Stadt Leverkusen Vorlage Nr. 2014/0128

Nordrheinische Erdgastransportleitungsgesellschaft mbH & Co. KG (NETG)
- Erdgasparallelleitung Waldsiedlung
- Außergerichtlicher Vergleichsvorschlag / Vertragsabschluss

Betreff:
Nordrheinische Erdgastransportleitungsgesellschaft mbH & Co. KG (NETG)
- Erdgasparallelleitung Waldsiedlung
- Außergerichtlicher Vergleichsvorschlag / Vertragsabschluss
- Schreiben des Herrn Kraneis vom 20.08.14

Situation: Gefahrenbereich Feuerball

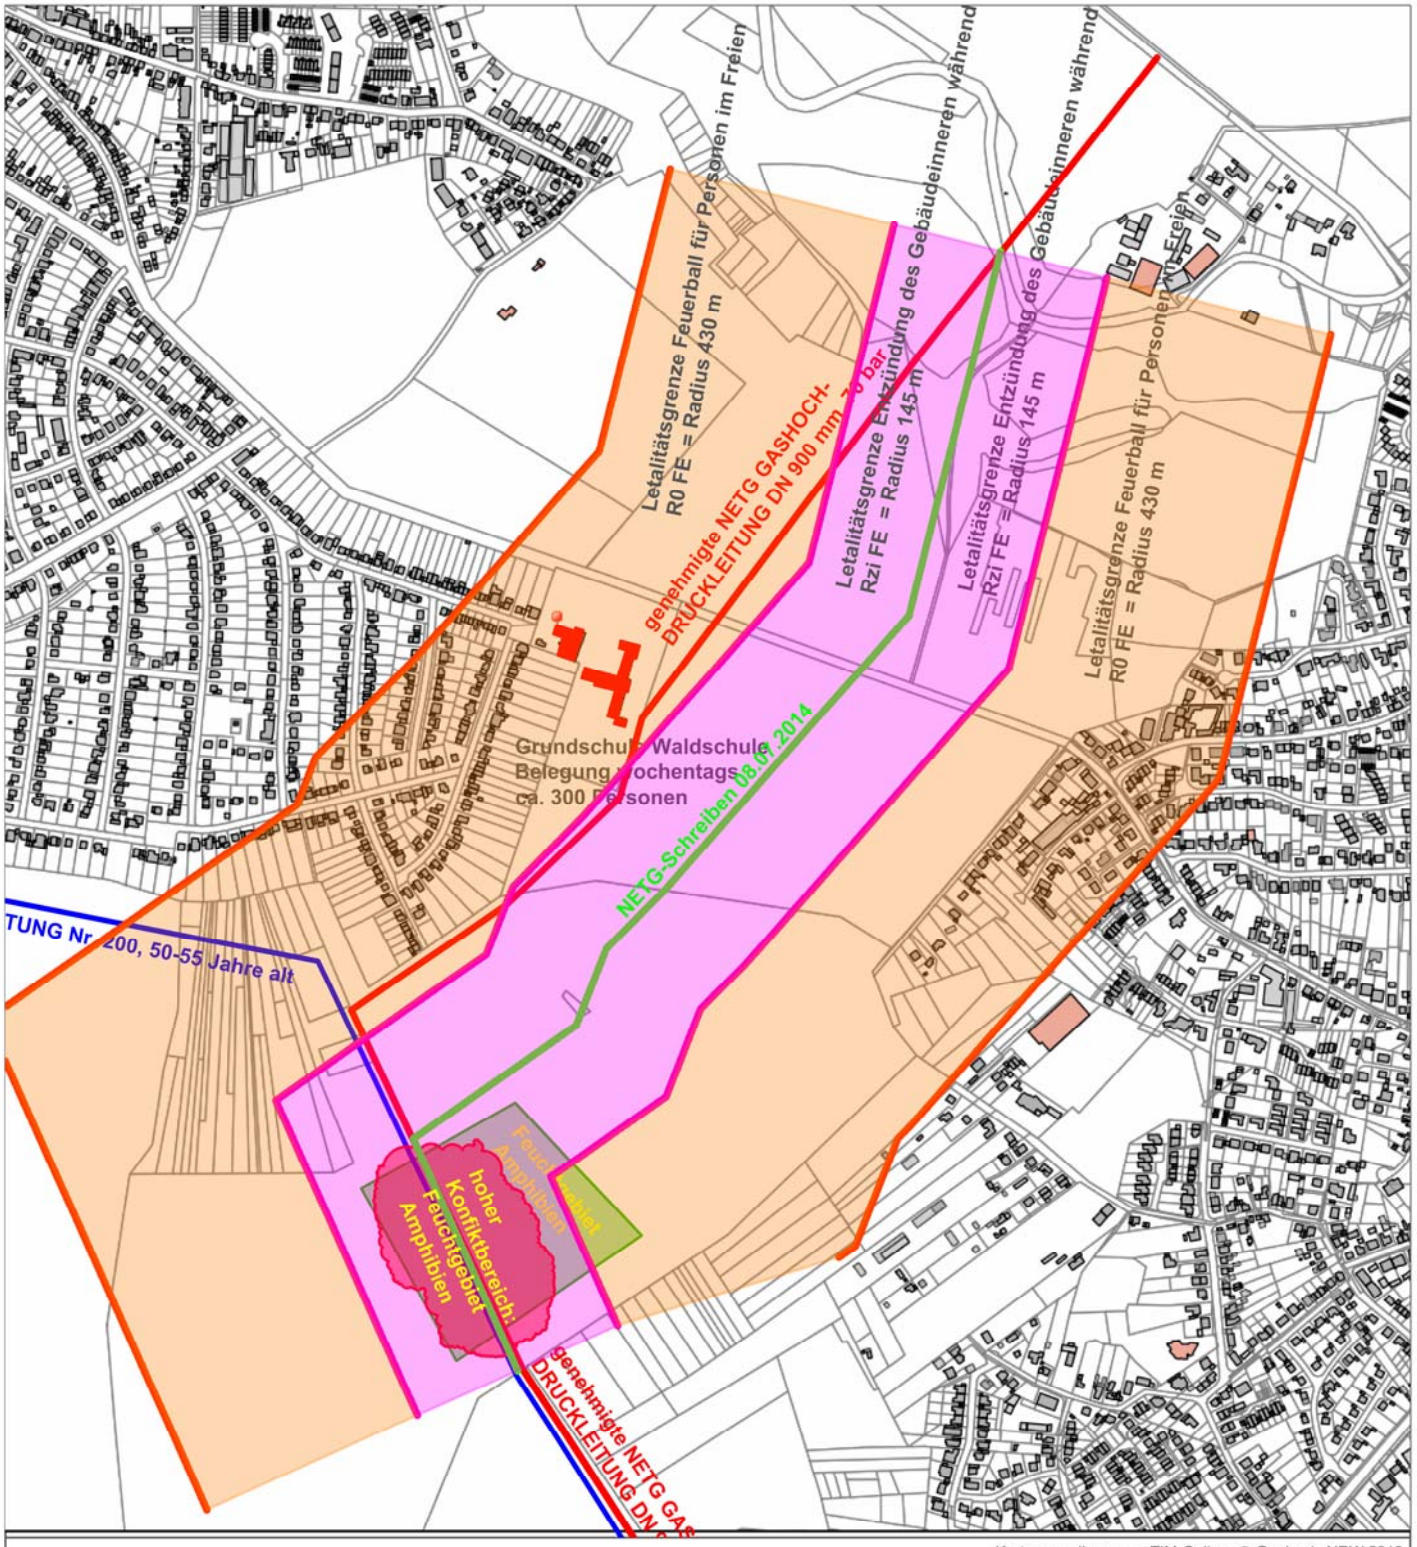
Trassenkorridor:
Der Trassenkorridor verläuft noch relativ nah zur Gemeinschaftsgrundschule und zur Wohnbebauung.
Die Grundschule liegt noch immer überwiegend im hohen Gefahrenbereich, siehe Anlage. Die Schulgebäude liegen nun zwar außerhalb des Bereiches, bei denen bei einem Störfall „Feuerball" Entzündungen des Gebäudeinneren möglich sind (Todesfallquote im Gebäudeinneren = 100 %). Jedoch liegt ein großer Teil des Außenbereiches innerhalb des Bereiches, bei denen für Personen die sich im Außenbereich aufhalten, die Todesfallquote bei 100 % liegt (R100 FE => Radius 220 m). In weitere Bereichen des Außengeländes, Bereiche die zur Zeit überwiegend als Pausenflächen genutzt werden, liegen die Todesfallquoten zwischen 50% und 100 %. Zusätzlich wäre eine hohe Zahl von Schwerverletzten zu erwarten. Im Bereich der Wohnbebauung ist es ähnlich. Auf Grund dessen wäre meines Erachtens eine Trasse, die weiter östlich, also mehr Abstand zur Waldschule hat, sinnvoller und sicherer.

Im südlichen Bereich, bei dem die neue Gashochdruckleitung in 3-4 Meter Achsabstand parallel der 50-55 Jahre alten Gashochdruckleitung verlaufen soll, wird das vorhandene Feuchtgebiet, mit sehr hoher Amphibienpopulation durchschnitten. Die Folgen während des Baus für die Amphibien und auch für die alte Gashochdruckleitung (insbesondere Veränderung der Lagerungsbedingungen) wird meines Erachtens nicht unerheblich sein. Auf Grund dessen wäre meines Erachtens eine Trasse, die weiter östlich und nördlich des Feuchtgebietes verläuft sinnvoller und auch sicherer.

Meines Erachtens sollte in einer Vereinbarung mit der NETG der zu betrachtende Trassenkorridor nach Osten vergrößert werden, so dass eine größere Varianz möglich ist. Zudem wurde östlich und nördlich des Feuchtgebietes im Rahmen der bisherigen Planungen schon Daten erhoben und Auswertungen durchgeführt. Diese vorhandenen Grundlagen erleichtern eine Umplanung erheblich.
